第一牧志公設市場再整備事業 かわら版 第17号

「第15回作業部会」を開催しました。(日時:1月30日(木)15時～ 場所:なは商人塾)

第一牧志公設市場の再整備について、市場事業者の皆様のご意見を細やかに反映していくため、第15回作業部会を開催しました。
第15回作業部会では、14名にご参加いただき、仮設市場の移転スケジュール、新市場の平面計画(案)などについて、意見交換を行いました。

1階平面図

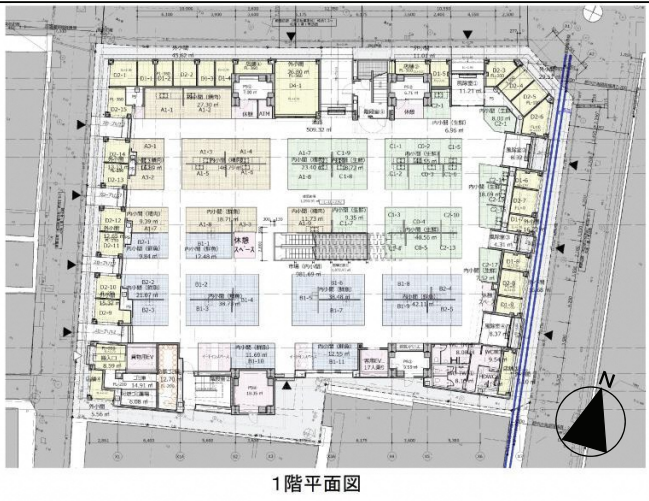
- ・松尾19号側(西側)の出入口のスロープは現状よりきつくなるのか。
⇒市) 周囲との高さの関係から、車椅子の方が自力で登りにくい勾配のスロープもありますが、台車での運搬には可能な勾配です。
- ・ゴミ庫の位置はこの平面計画の内容で決定か。
⇒市) 比較検討の結果、市としては今回提示した平面計画の位置としたいと考えています。また、各部門の概ねの配置も今回提示した内容としたいと考えています。

- ・ゴミを夜間に収集してくれる業者はいるのか。
⇒市) ごみ回収業者へヒアリングした結果、早朝の収集は問題ないといわれています。
- ・ゴミ庫の広さは足りているか。食堂のゴミの量が考慮できていないのではないか。
⇒市) 食堂も含め、現状のゴミの量を考慮して計画しています。
- ・通路幅などの条件は各部門公平にしてほしい。

2階平面図

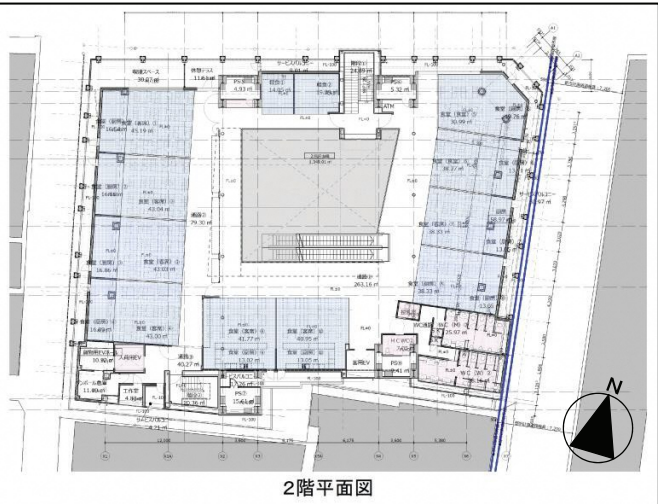
- ・床貸しスペースの工事はC工事(市場事業者が行う工事)か。
⇒市) C工事になりますが、A工事(那覇市が行う工事)でどこまで整備するかは検討中です。現計画では、厨房仕様の工事にも対応できるよう計画しています。
- ・2Fの喫煙スペースは2か所計画してほしい。1か所だと距離が遠くなった場合案内しにくい。

- ・2F外周部のバルコニーには室外機を置けないのか。冷蔵ショーケースの冷媒管の延長が短くなるように検討してほしい。
⇒市) バルコニーにはスペースの制約から室外機の設置はできません。東側のバルコニーには若干数なら設置できる可能性はあります。市場事業者間で設置場所による差が出てしまうのは好ましくないと考えていますが検討します。

- ・鮮魚部門の周りにイートインスペースが計画されているが、そういったスペースを確保するより、まずは各小間のサイズを大きくすることを重視すべきではないか。
- ・新市場の外周には日よけなどは設置されるのか。
⇒市) 現在周囲3面の建物所有者やテナントの方と話し合いを行っています。3面の各通りで、日よけを設置したいという要望が出れば、それに合わせていくことを考えています。アーケード建設の資金を通りで集めて再度アーケードを設置したいという要望が出た場合は、アーケードを建設する可能性もあります。
- ・2Fの吹抜け部分の手すりの高さはどうなっているか。
⇒市) 床から高さ150cmのガラスの手すりを計画しています。
- ・吹抜けがある場合とない場合で空調代は違うのか。
⇒市) 吹抜けがある場合と無い場合を単純に比較した場合、吹抜けがある方が空調代は高くなります。ただし、現市場と比較し、新市場の空調の省エネ性能が向上するため、各市場事業者が支払う空調代は現市場より下がる予定です。設備関係の資料は作業部会で報告します。
- ・新市場では各小間にお湯が供給されるのか。
⇒市) 供給方法等現在検討中です。

3階平面図

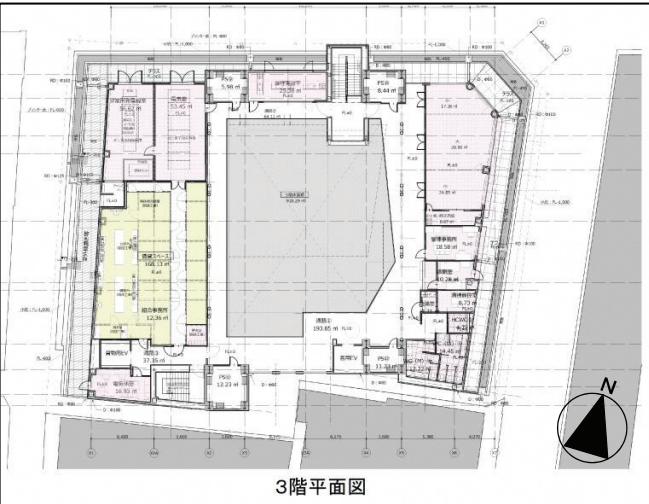
- ・新市場の3Fは積極的に一般人を入れるのか。
⇒市) 多目的スペースは一般の方が利用するスペースとなります。市場事業者の床貸しスペースとは扉で仕切って、一般人が出入りできないよう計画しています。
- ・多目的スペースの利用は有料か。
⇒市) 時間単位の料金になると思うが詳細は決まっています。倉庫などの床貸しスペースについては、今後作業部会等で意見交換して進めていきたいと考えています。
